改善箇所説明図

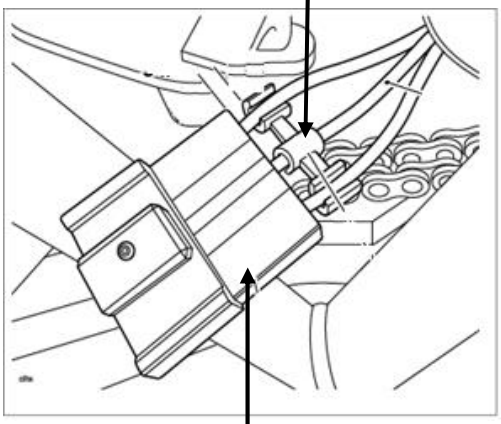
発電機のコネクターにおいて、配策が不適切なため、コネクター付近の配線が湾曲し、コネクター内の隔壁に圧力がかかっているものがある。そのため、発電やバッテリーの状態によりコネクター内のピンが熱を持ち、そのまま使用を続けると、ピンが隔壁を貫き、隣接しているピンと接触することにより短絡し、最悪の場合、火災となるおそれがある。

全車両、発電機の配線にセパレータークリップを追加する。なお、発電機のコネクターに不具合が発生している場合は、当該コネクターを含む配線一式を新品に交換する。

識別　　対策後の車両は発電機用配線にセパレータークリップを有する。
